**INFORME CONSOLIDADO DE LA EVALUACIÓN
DECLARACIÓN DE IMPACTO AMBIENTAL DEL PROYECTO
“Adecuación cronograma y obras Collahuasi”**

Nº: 20240110957

Iquique, 26 de Junio del 2024

Figura 1: Caudal natural medio mensual de la vertiente Jachucoposa y umbral asociado, fase Acción Caudal (Anexo 1.4 Evolución de los indicadores de estado de los PAT en cuenca Coposa, junio 2024)

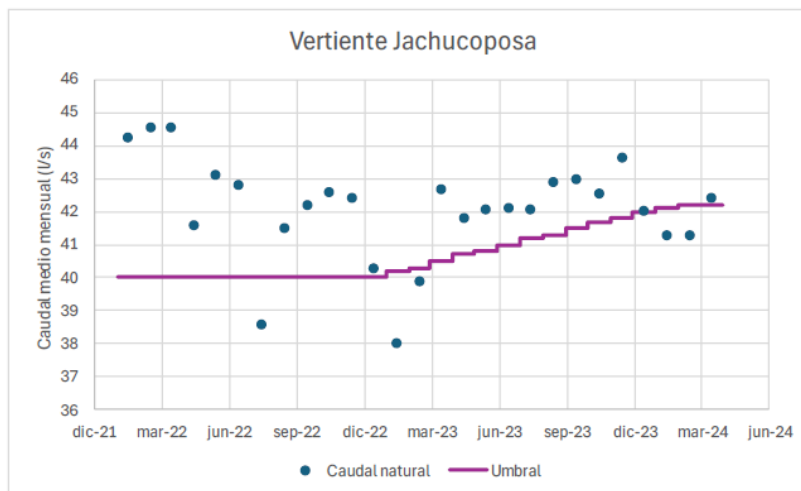
Lo anterior resulta de suma relevancia, por cuanto si se observa la figura 1 del “Anexo 1.4 Evolución de los indicadores de estado de los PAT en cuenca Coposa”, existen dos valores en el último tiempo que dieron bajo el umbral y otros que están al límite de dicho umbral. Al respecto, la RCA N° 20219900112/2021, menciona que una condición para activación del PAT Jachucoposa es “*Cuando existan 3 mediciones consecutivas del caudal medio mensual de la vertiente bajo el umbral estimado con el modelo para el año de evaluación.*”, por lo que, eventualmente, según la metodología de aforo de la vertiente, este PAT podría haberse activado.

Lo descrito anteriormente no sólo genera dudas razonables sobre la activación del PAT, sino que, para efectos de esta evaluación, genera incertidumbre sobre la condición base de la vertiente Jachucoposa y, por tanto, existe la incerteza respecto de que el comportamiento actual de la vertiente sea concordante con la modelación realizada para el caso base.

Figura 2: Diferencias entre los valores de niveles simulados por el modelo numérico y los valores observados para el pozo DEC_01.

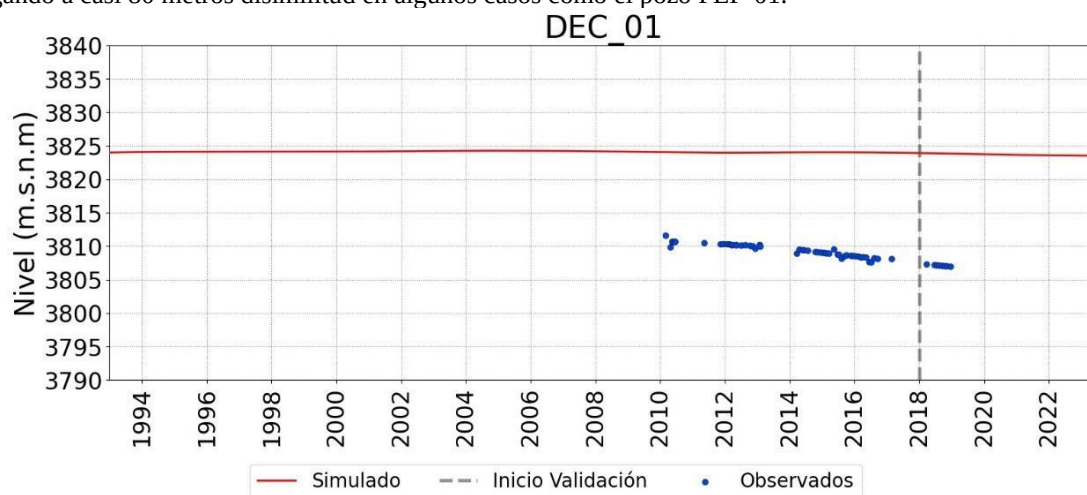
- A mayor abundamiento, el Modelo Hidrogeológico actualizado no ha logrado reproducir, como ya se ha mencionado, de manera adecuada los descensos en algunos sectores de interés. Ejemplo de esto es el sector Portezuelo, donde los niveles han descendido mucho más allá de lo proyectado por el modelo numérico. En las figuras 2, 3 y 4 se puede observar las diferencias entre lo proyectado por el modelo numérico presentado y los niveles observados en los pozos DEC_01, PEC-01 y PEP-01, todos pozos del sector Portezuelo. Cabe mencionar que las diferencias son considerables, llegando a casi 80 metros disimilitud en algunos casos como el pozo PEP-01.

Figura 5: Diferencias entre los valores de niveles simulados por el modelo numérico y los valores observados para el pozo PPC_03.

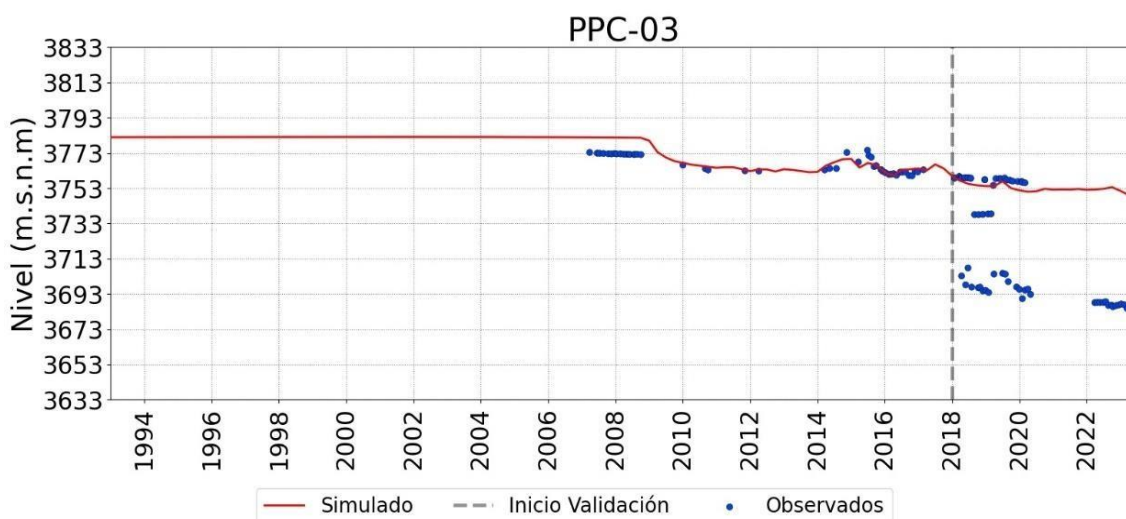
Esta tendencia no sólo se observa en el sector Portezuelo, puesto que, si se observan las figuras 5, 6 y 7 siguientes, donde se muestran los valores de niveles calculados por el modelo numérico en comparación con el nivel observado para los pozos PPC-03, PPC-28 y RPEC-02A, respectivamente, se evidencia que esta tendencia sigue en algunos pozos del sector Coposa Sur.

Figura 1: Caudal natural medio mensual de la vertiente Jachucoposa y umbral asociado, fase Acción Caudal (Anexo 1.4 Evolución de los indicadores de estado de los PAT en cuenca Coposa, junio 2024)

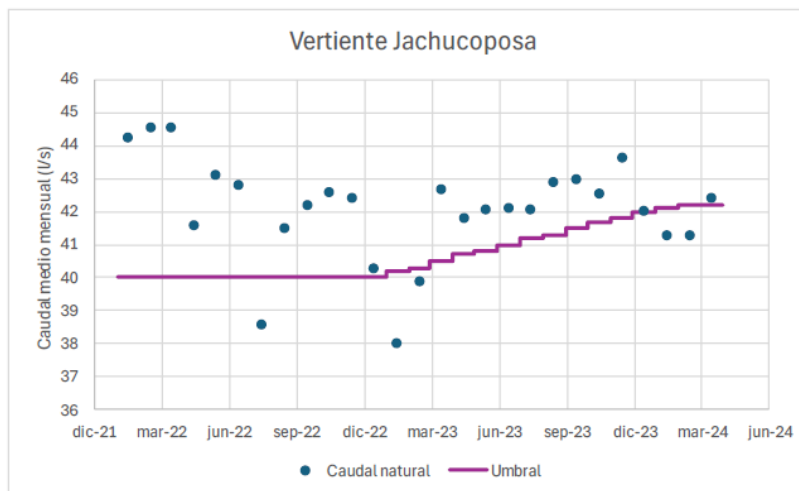
Lo anterior resulta de suma relevancia, por cuanto si se observa la figura 1 del “Anexo 1.4 Evolución de los indicadores de estado de los PAT en cuenca Coposa”, existen dos valores en el último tiempo que dieron bajo el umbral y otros que están al límite de dicho umbral. Al respecto, la RCA N° 20219900112/2021, menciona que una condición para activación del PAT Jachucoposa es “*Cuando existan 3 mediciones consecutivas del caudal medio mensual de la vertiente bajo el umbral estimado con el modelo para el año de evaluación.*”, por lo que, eventualmente, según la metodología de aforo de la vertiente, este PAT podría haberse activado.

Lo descrito anteriormente no sólo genera dudas razonables sobre la activación del PAT, sino que, para efectos de esta evaluación, genera incertidumbre sobre la condición base de la vertiente Jachucoposa y, por tanto, existe la incerteza respecto de que el comportamiento actual de la vertiente sea concordante con la modelación realizada para el caso base.

Figura 2: Diferencias entre los valores de niveles simulados por el modelo numérico y los valores observados para el pozo DEC_01.

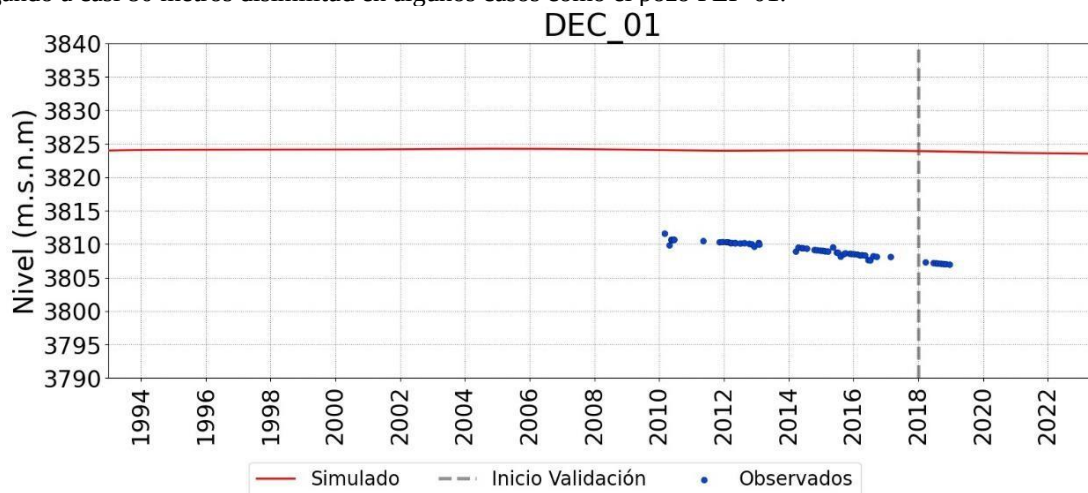
- A mayor abundamiento, el Modelo Hidrogeológico actualizado no ha logrado reproducir, como ya se ha mencionado, de manera adecuada los descensos en algunos sectores de interés. Ejemplo de esto es el sector Portezuelo, donde los niveles han descendido mucho más allá de lo proyectado por el modelo numérico. En las figuras 2, 3 y 4 se puede observar las diferencias entre lo proyectado por el modelo numérico presentado y los niveles observados en los pozos DEC_01, PEC-01 y PEP-01, todos pozos del sector Portezuelo. Cabe mencionar que las diferencias son considerables, llegando a casi 80 metros disimilitud en algunos casos como el pozo PEP-01.

Figura 5: Diferencias entre los valores de niveles simulados por el modelo numérico y los valores observados para el pozo PPC_03.

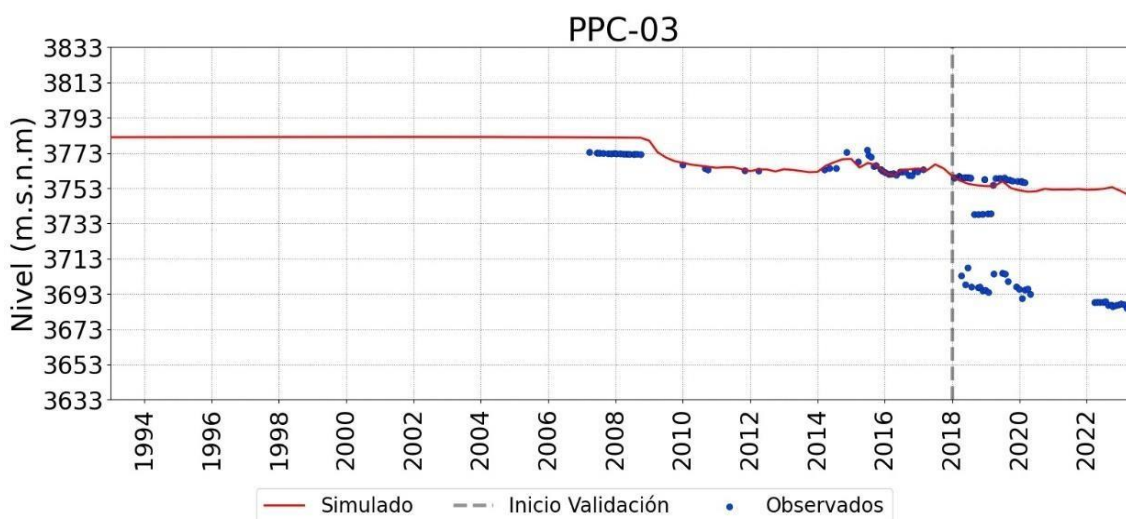
Esta tendencia no sólo se observa en el sector Portezuelo, puesto que, si se observan las figuras 5, 6 y 7 siguientes, donde se muestran los valores de niveles calculados por el modelo numérico en comparación con el nivel observado para los pozos PPC-03, PPC-28 y RPEC-02A, respectivamente, se evidencia que esta tendencia sigue en algunos pozos del sector Coposa Sur.
